**AVIS RELATIF À LA PROTECTION
CONTRE LES EVENTUELS EFFETS NOCIFS ET NUISANCES
PROVOQUÉS PAR LES RAYONNEMENTS NON IONISANTS
GÉNÉRÉS PAR DES ANTENNES ÉMETTRICES STATIONNAIRES**

Commune : NAMUR - Exploitant : PROXIMUS

Référence exploitant : 81NCJ_01

Rapport n° 67 / 2024

Figure 1 : Vue en plan des lieux de séjour et des points de contrôle

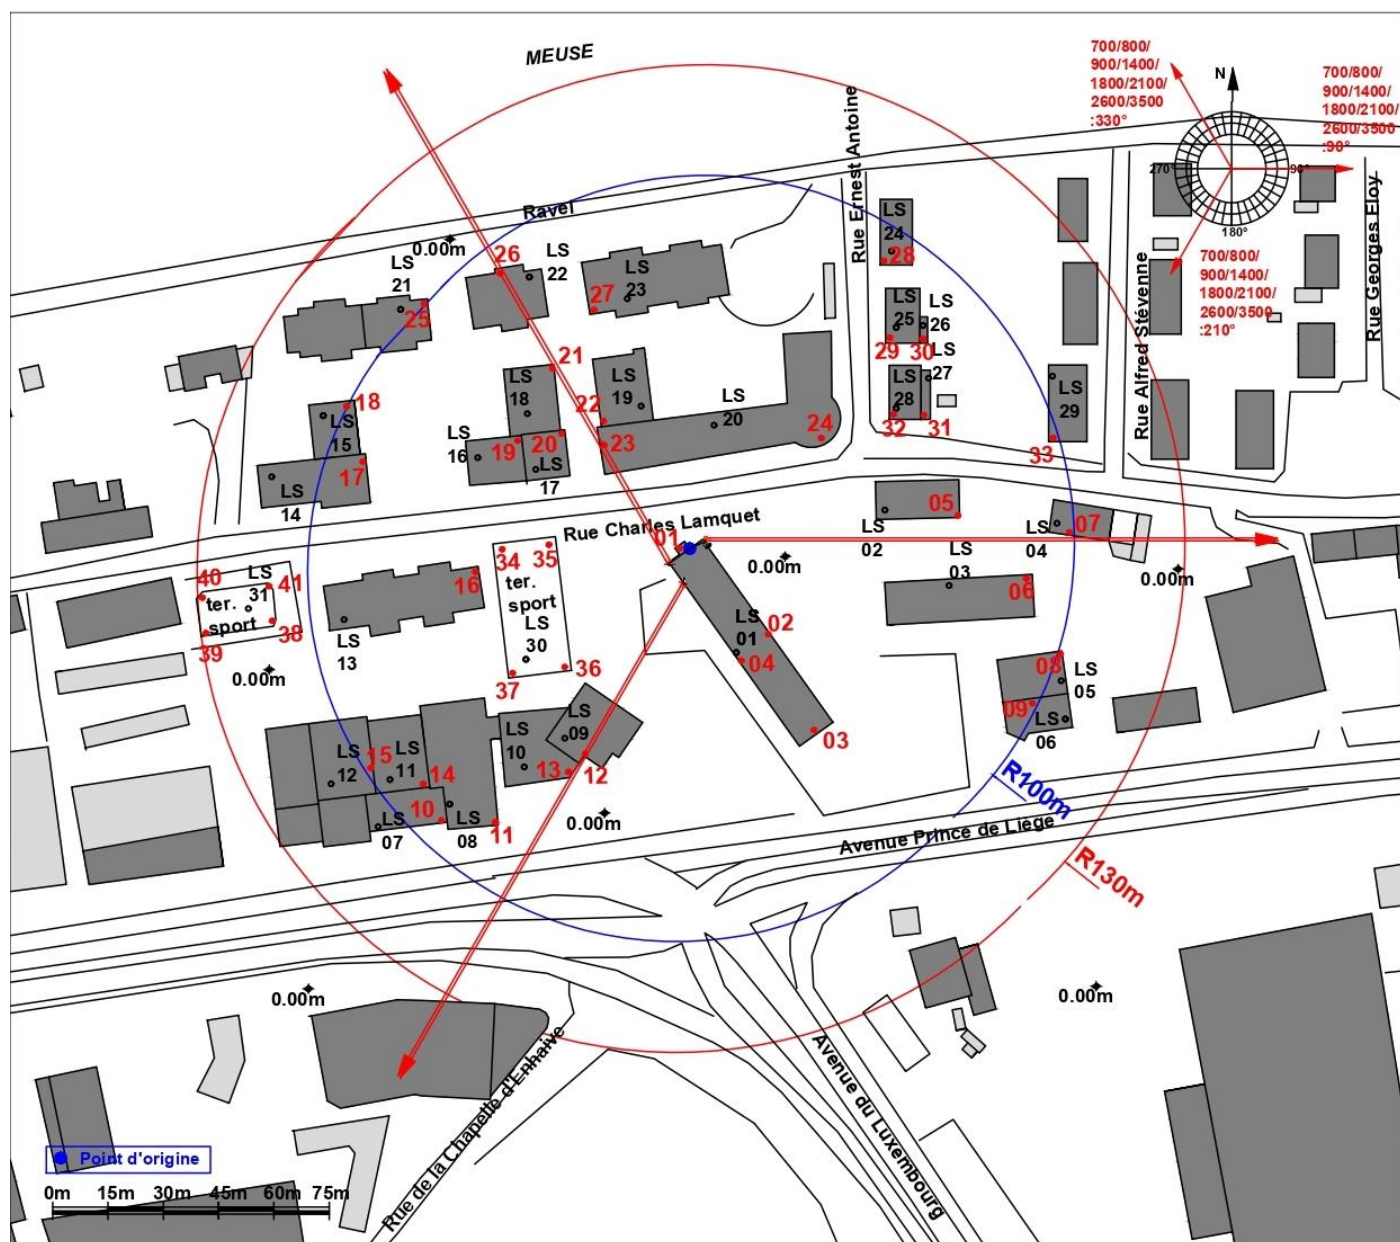
Les fréquences d'émission, la puissance rayonnée par chacune des antennes et leur gain permettent de déterminer le rayon de la zone à analyser. Tout dépassement de la limite par installation est exclu en dehors de cette zone. Le tableau 2 reprend les 35 LS² pour lesquels l'indice d'exposition est le plus élevé. Les différentes colonnes indiquent :

- le numéro du point de contrôle repris sur un des plans de la figure 1;
- le numéro du LS dans lequel se trouve le point de contrôle de la 1^{ère} colonne ;
- l'atténuation d'obstacle prise en compte pour le calcul de l'indice d'exposition dans le LS ;
- le résultat du calcul de l'indice d'exposition.

En ce qui concerne les antennes de l'installation mentionnées dans le tableau 1, la distance maximale à laquelle la limite pourrait être atteinte, à l'extérieur, est égale à 95,0 m. S'il n'y a pas de LS à une distance inférieure, les antennes respectent forcément la limite d'immission.

Dans le cas des LS situés à l'intérieur des bâtiments, une atténuation d'obstacle est prise en compte et il en résulte que la distance maximale à laquelle la limite pourrait être atteinte se réduit à 67,3 m.

Les résultats de l'évaluation décrite au paragraphe 4 indiquent que les antennes émettrices stationnaires de l'installation faisant l'objet du présent avis ne produisent pas, dans un lieu de séjour, un rayonnement électromagnétique maximum supérieur aux limites fixées à l'article 4 du décret.

Figure 2 : Vue en plan des installations d'antennes dans un rayon de 300 mètres autour de l'installation faisant l'objet de la demande d'avis

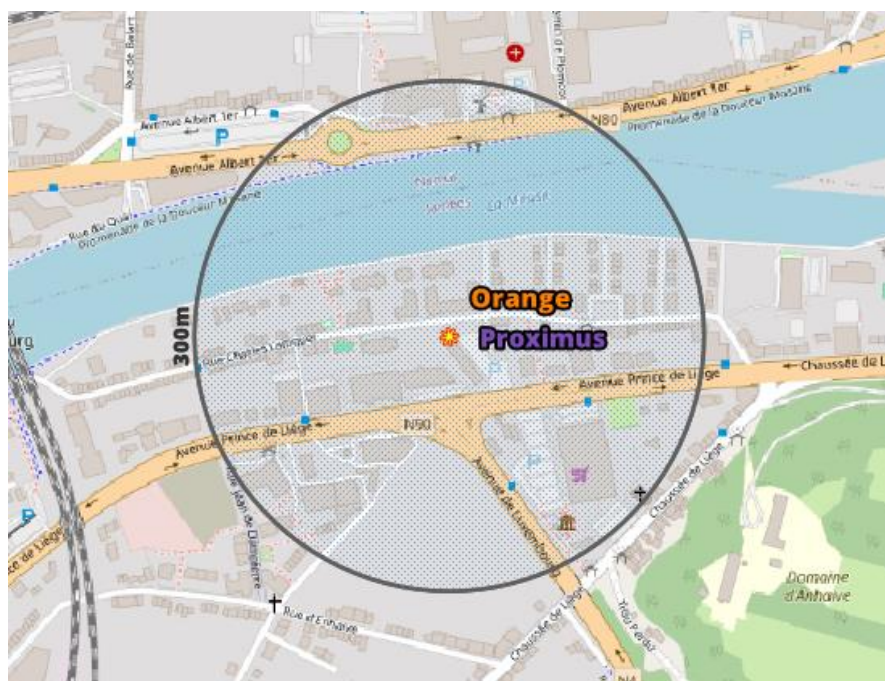
Le plan en projection verticale de la figure 2 indique la localisation des antennes actives éventuelles visées par le décret et situées dans un rayon de 300 mètres autour de l'installation référencée dans le paragraphe 2. Les données de localisation de ces antennes et les avis correspondant sont accessibles via le cadastre en ligne des antennes émettrices stationnaires⁶.

Compte tenu du nombre d'installations localisées dans la figure 2, il apparaît que l'intensité du rayonnement électromagnétique généré, dans les lieux de séjour situés à proximité de l'installation référencée dans le paragraphe 2, par l'ensemble des antennes émettrices stationnaires de l'ensemble des exploitants du même site d'antennes émettrices stationnaires respecte la limite fixée à l'article 4, § 2 du décret.
